**CCR-VIA -- COMITATO DI COORDINAMENTO REGIONALE PER LA  
VALUTAZIONE D'IMPATTO AMBIENTALE**

**Giudizio n° 3607 del 10/02/2022**

**Ditta Proponente:** Metalferro S.r.l.

**Oggetto:** Valutazione degli impatti a seguito di modifiche sostanziali

Fig. 2: aree di pericolo di cui al PSDA

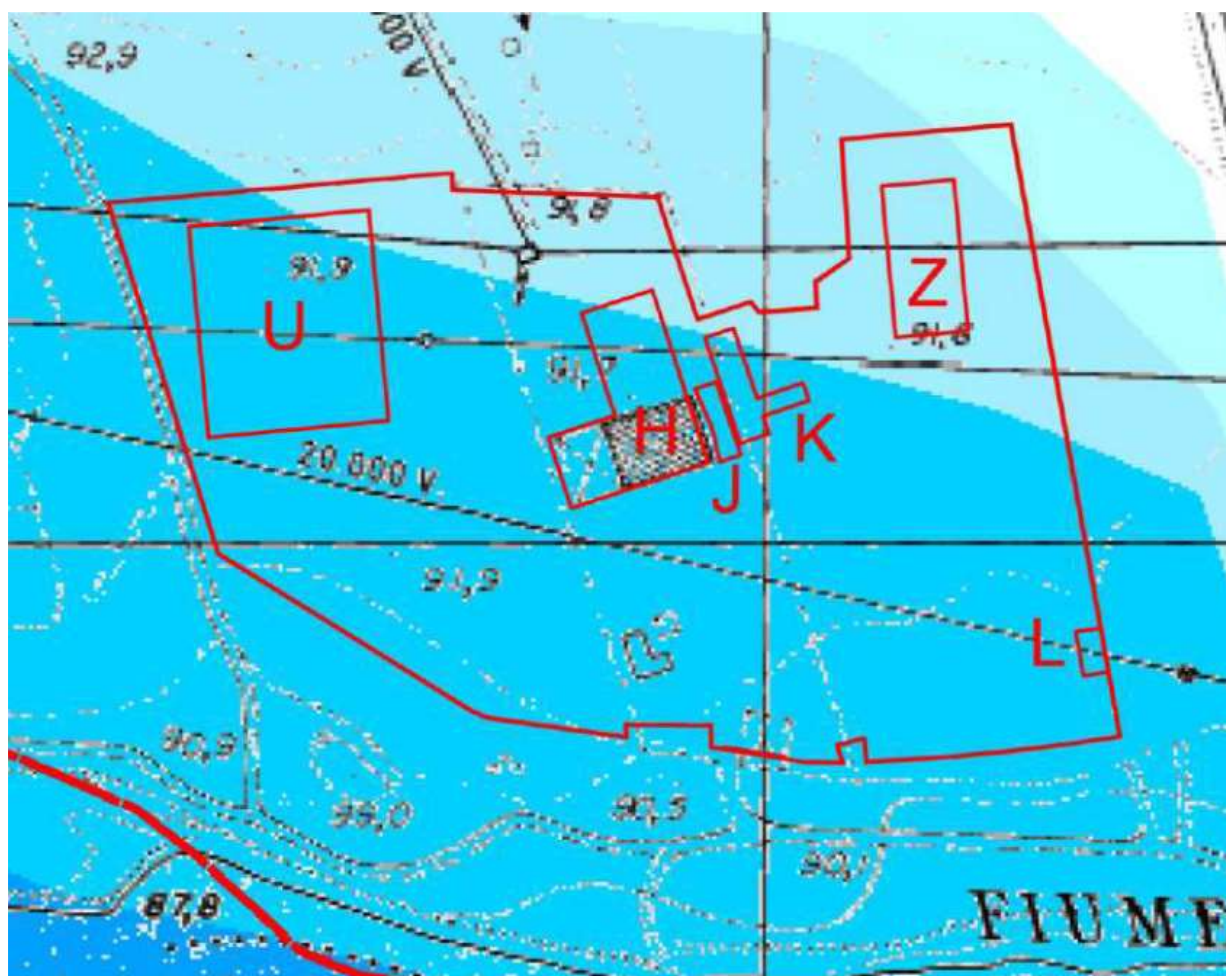
**Considerato che la “*copertura mobile del tipo copri e scopri realizzata da struttura in acciaio*” non sembra rientrare in alcune delle casistiche dell’art. 19 comma 4 e che la suddetta struttura viene utilizzata per**

**lo stoccaggio e il trattamento di rifiuti anche pericolosi, nonché in considerazione del fatto che lo studio di compatibilità idraulico non è mai pervenuto all’Autorità di Bacino Distrettuale dell’Appennino Centrale, per l’eventuale approvazione, si chiede di proporre lo spostamento, in area compatibile, dell’opera e del relativo stoccaggio dei rifiuti, indicando il relativo cronoprogramma dei lavori e presentando l’aggiornamento della documentazione tecnica.**

La suddetta integrazione dovrà essere prodotta **entro 10 giorni** dalla pubblicazione del presente Giudizio.

Fig. 4: planimetria generale dell'impianto

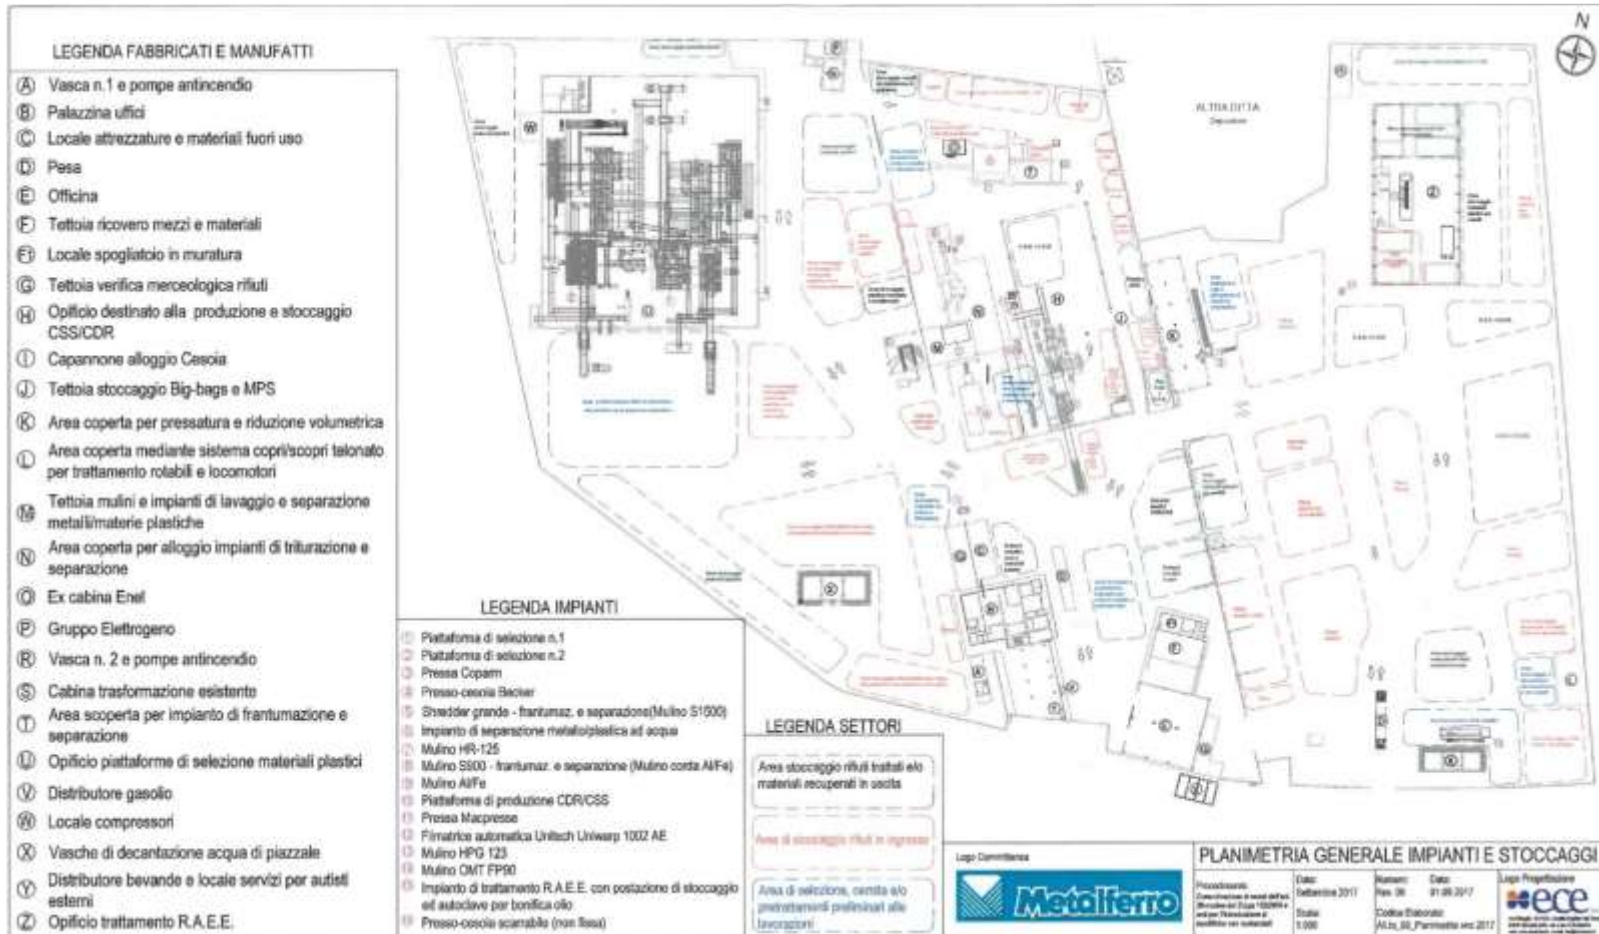
Il tecnico dichiara inoltre che presso l'impianto **è stata installata una copertura mobile (Area L)** del tipo copri e scopri realizzata da struttura in acciaio con sistema di pantografi anti - cesoiamento e di testate autoportanti in grado di garantire la statica strutturale e permettendo, al tempo stesso, alla struttura di richiudersi su se stessa scorrendo su ruote in acciaio temperato munite di un doppio cuscinetto a sfera atto ad impedire all'acqua ed alla polvere di interferire al rotolamento.

In questa configurazione la struttura mobile copri e scopri scorre comodamente su due binari fissati a terra parallelamente tra di loro.
